Tilleggsinnkalling Formannskapet

Vedtak - Klage på vurderingar i vedtak om tilbaketrekking av ferdigattest VA-anlegg i Synnevåg gbnr 133/93

Vedtak - Klage på vedtak - ferdigattest VA-anlegg i Synnevåg - gbnr 133/93

Klage på vedtak om ferdigattest VA-anlegg i Synnevåg, gnr 133/93 (Saknr 14/1776)

Flyfoto og innmålt avlaupsledning

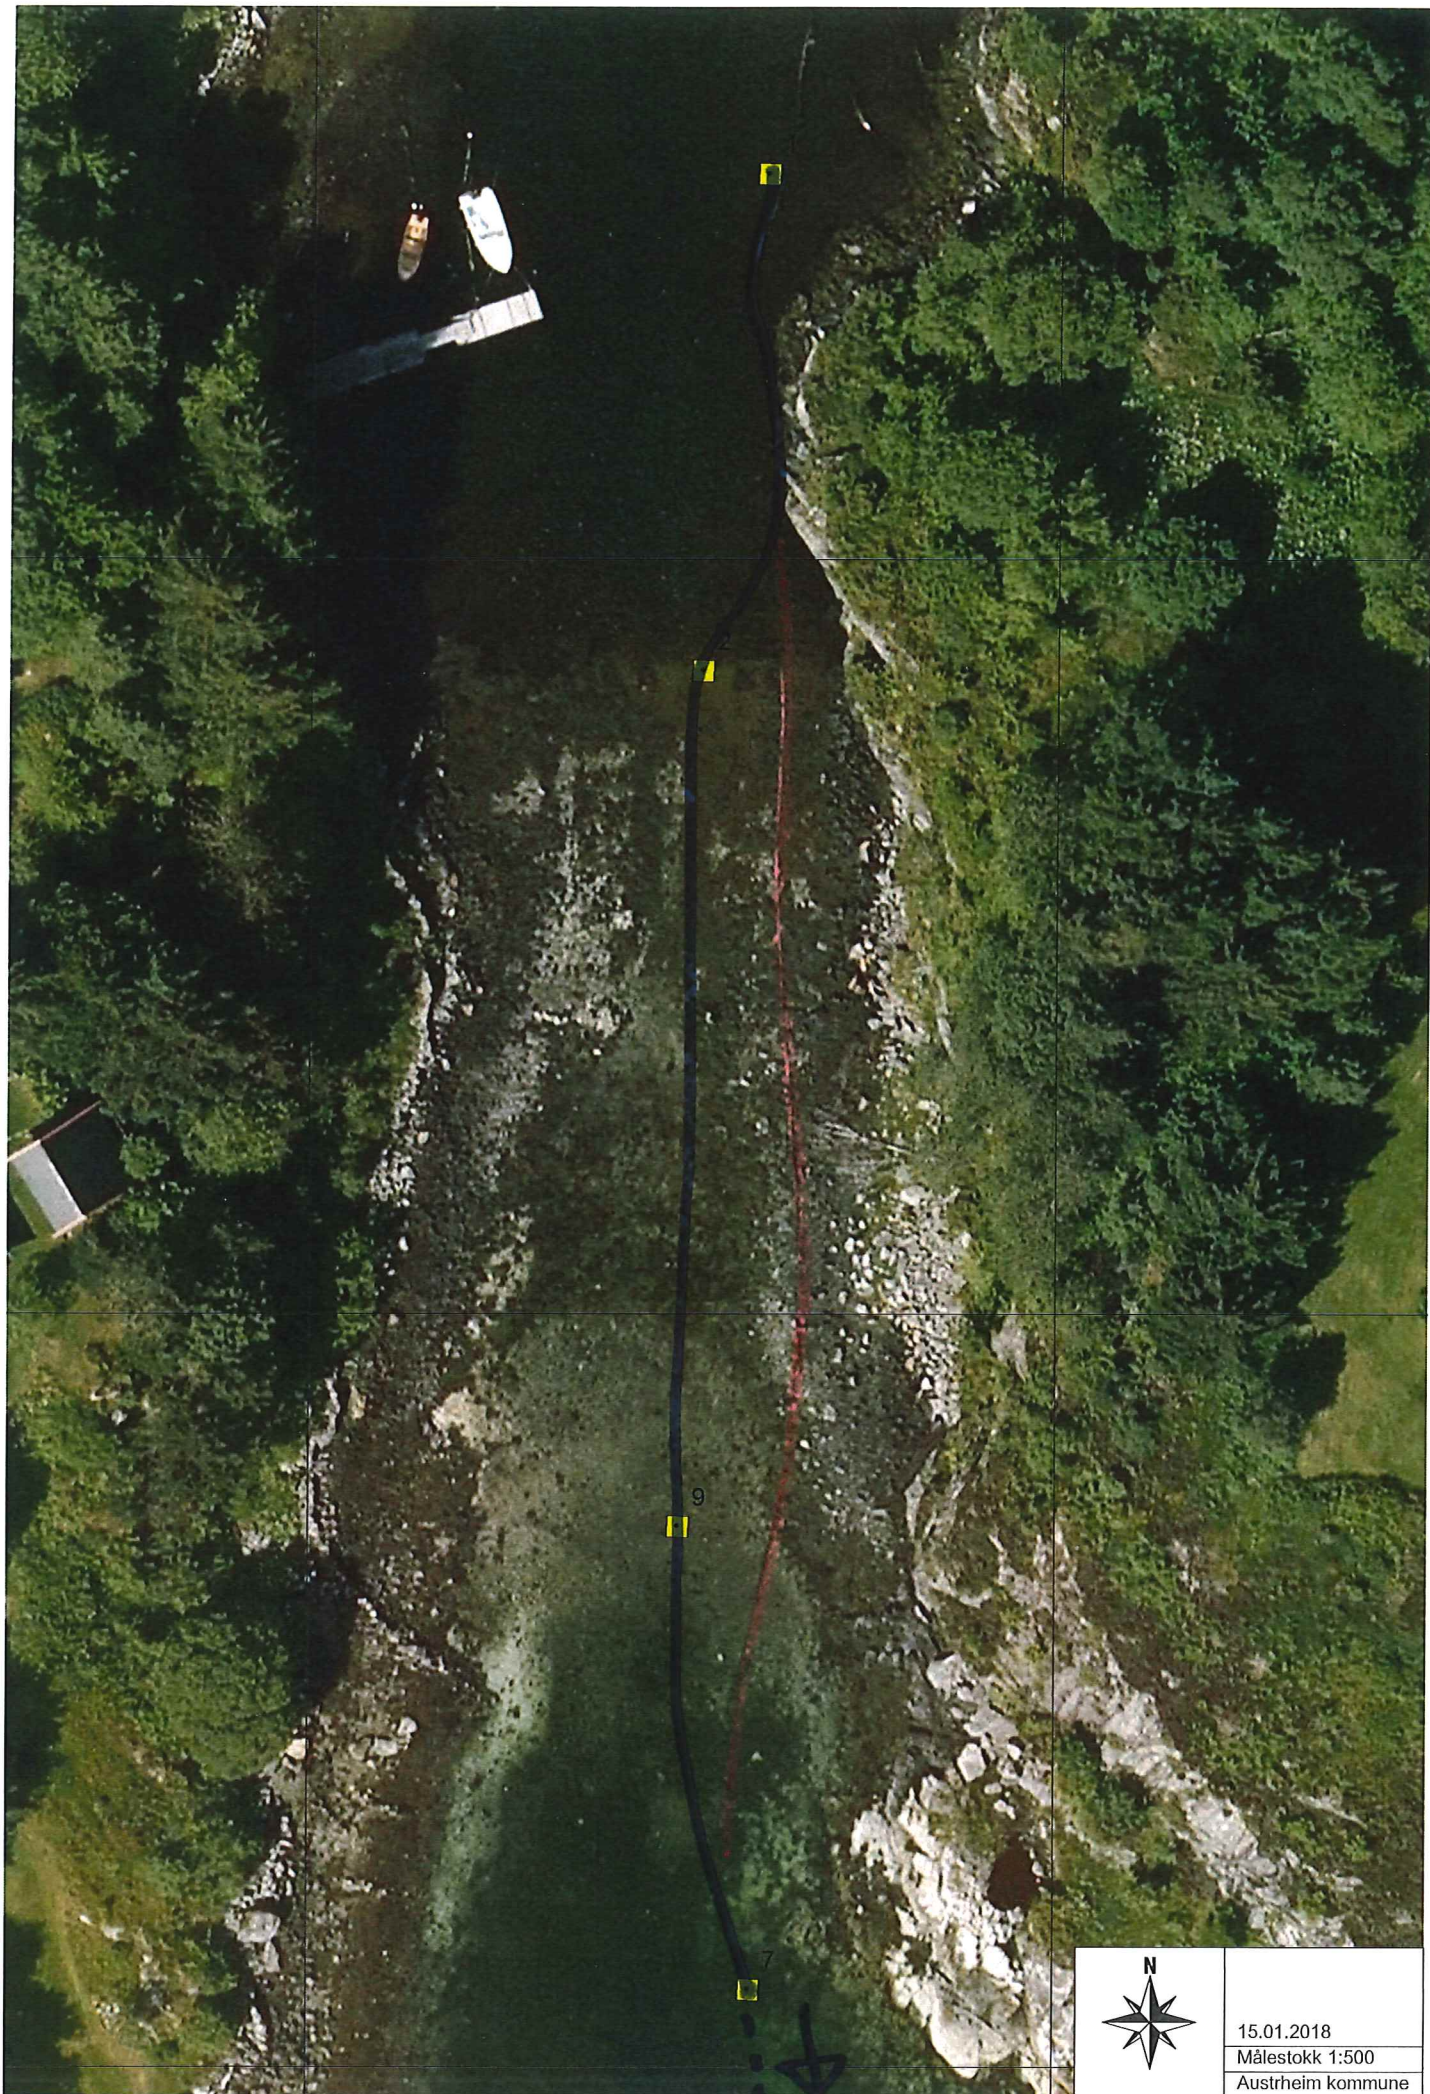
Austrheim kommune har vært på synfaring på stedet 12.01.2018 i tidspunktet 13:15 til 14:00. På denne tida av året er ikkje fjæra på det lågaste, noko som gjorde adkomsten dårleg. Avlaupsledninga vart likevel innmålt med 4 punkter vist på vedlagte flyfoto av området. Pkt 1 er

samankoplingspunktet mellom eksisterende og ny leidning. Ved pkt 7 vert djupna så stor at vi ikkje fikk nøyaktige målingar lengere ut. Frå pkt 9 og utover ligg leidninga på botn. Det same gjeld mellom pkt 1 og 2. Mellom pkt 2 og 9 er leidninga gravd ned og skjult i mudderet. Her var ikkje leidninga synleg under synfaringa.

Som vedlagte flyfoto med opprinnelig plassering av avlaupsleidninga vist og ny plassering innmålt viser at leidninga er flytta nokre meter ut frå strandlina. Som flyfotoet viser er det ein del større stein nær land. Leidninga er flytta lengere ut for å kunne grave denne ned utan større maskiner. Dette fremgår av flyfotoet. Dette fremgår også av foto som er vedlagt klagen.

Djupålen i sundet går nokre meter lengere vest for traseen for avlaupsleidninga og nærare Lamholmen. Leidningstraseen kjem ikkje i konflikt med tilflott til Lamholmen eller småbåttrafikk gjennom sundet. Som det fremgår av flyfoto og foto vedlagt i klagen er sundet særst vanskelig å trafikere med båt på fjæra sjø.

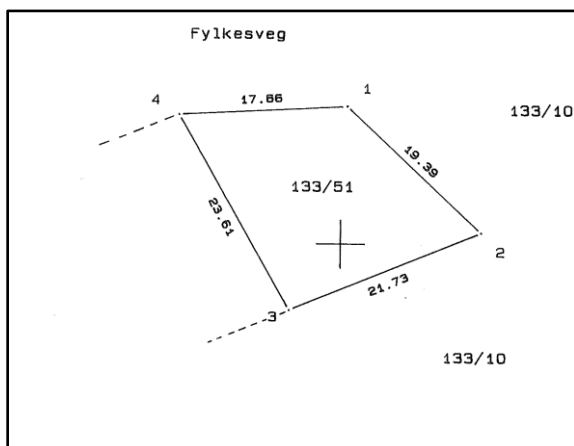
I dei smale og grunne sunda som er i dette området går grensa langs midtlinja målt ved middels lav vasstand. I dette området i Synnevågen innanfor Lamholmen vil grensane dermed følge dei djupaste delane av sundet (djupålen) der det er grunnare enn to m ved middels lav vasstand. Gjennomløpet frå indre basseng til sundet mot Lamholmen er brua på Fv 418. Denne brua er plassert over djupålen med fylling ut frå fast grunn på begge sider. På grunn av ein meir langgrunn botn på austsida er denne fyllinga lengere. Heile fyllinga ligg på grunn avstådd frå gnr 133 bnr10 og eigedomsretten avgrensas til fyllingsfot. Eigedomsretten til sjøbotn tilhøyrrer gnr 133 bnr 10. På vestsida av djupålen er det ei fylling på gnr 133 bnr 2 og 5. Eigedomsretten til sjøbotn vert definert som for austsida av sundet. Grensa mellom gnr 133 bnr 2 og 5 og gnr 133 bnr 10 går her i djupålen omlag midt under brua. Omlag 30 msør for brua ligg det eit skjer som tilhøyrrer gnr 133 bnr 10. Mellom skjæret og fjæra på gnr 133 bnr 2 og 5 er ikkje djupna meir enn 2 m ved middels lav vasstand. Eigedomsgrensa vil dermed følge midtlinja her. Sør for skjæret er det djupare i bassenget og denne fordjupninga går inn mot land ved gnr 133 bnr 54. Djupna strekk seg oppover mot grensa til gnr 133 bnr 51. Delar av dette bassenget er djupare enn to meter ved middels lav vasstand.

Skissa over er henta frå målebrevet til gnr 133 bnr 51. I målebrevet er det vist til at retningen ut i sjøen er vist på skissa. Målepunkt 1 og 4 ligg i grensa mot fylkesvegen. Målepunkt 3 og 4 ligg i sjøkanten. Som skissa viser vert grensa ut frå målepunkt 4 vinkla mot midtlinja langs sjøkanten. Grensa i sør frå pkt 3 fortsett i same retning ut mot skjæret som ligg omlag 33 m frå målepunkt 3. Eigedomsretten fortsett ut til midtlinja mellom land og skjæret. Avlaups leidninga ligg på nordsida av vegfyllinga på gnr 133 bnr 10, går under brua og fortsett sørover forbi skjæret på vestsida, heile tida på gnr 133 bnr 10. Leidninga er ikkje innom eigedomane gnr 133 bnr 2, 5 eller 51.

Sør for skjæret går leidninga i ein bue over mot Lamholmen og kjem inn mot eigedomen gnr 133 bnr 37 før den leggst over sundet og inn på eigedomen gnr 133 bnr 100. Leidninga er kanskje innom eit lite hjørne av eigedomen gnr 133 bnr 6. Det er ikkje målt kor store delar af denne leidninga som ligg på grunnare vatn enn 2 m ved middels lav vasstand.
